2024-06-28

## Remissvar från VA-avdelningen gällande förfrågan att utreda förutsättningarna för placering av idrottshall i Visby nära Solbergaskolan

### Artilleriet 1:38

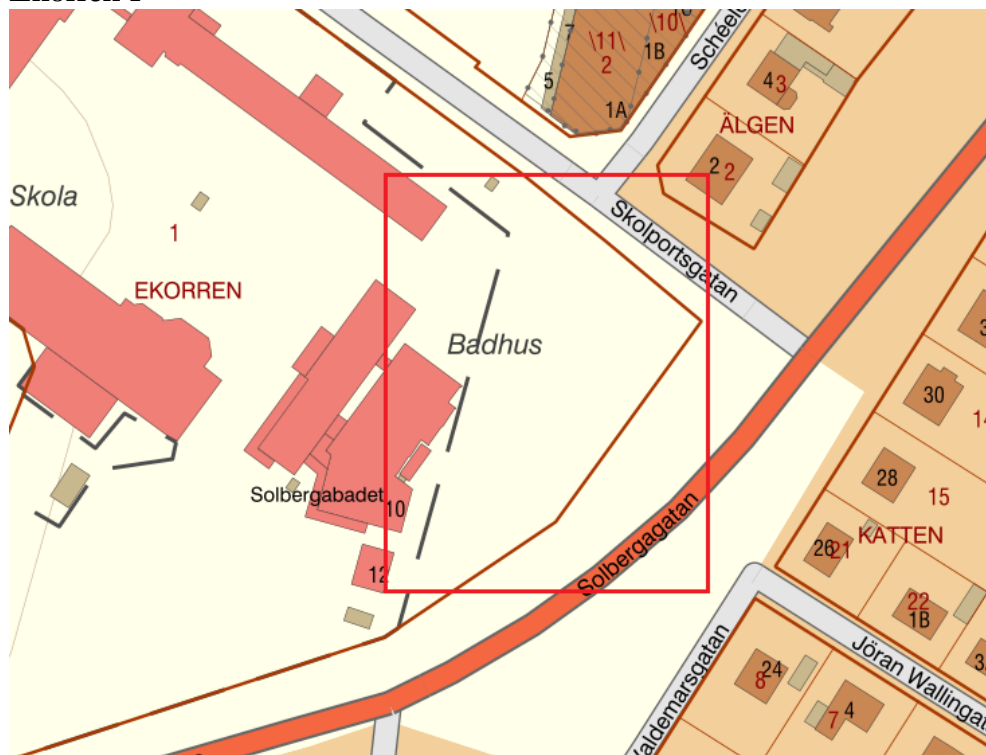
VA-avdelningen utreder platser i Visby inom befintlig bebyggelse som är lämplig som multifunktionell yta för rening och fördröjning av dagvatten. Den gula kvadraten på kartan ovan har i dagsläget identifierats som en lämplig plats för detta ändamål. Detta kan i så fall bli en intressekonflikt gällande att använda grönytan till ny gymnastikhall. Används istället orange eller röda ytan i kartbilden som yta att bygga gymnastikhall på, så finns synergieffekter för dagvattenhantering gällande både ny och befintlig bebyggelse.
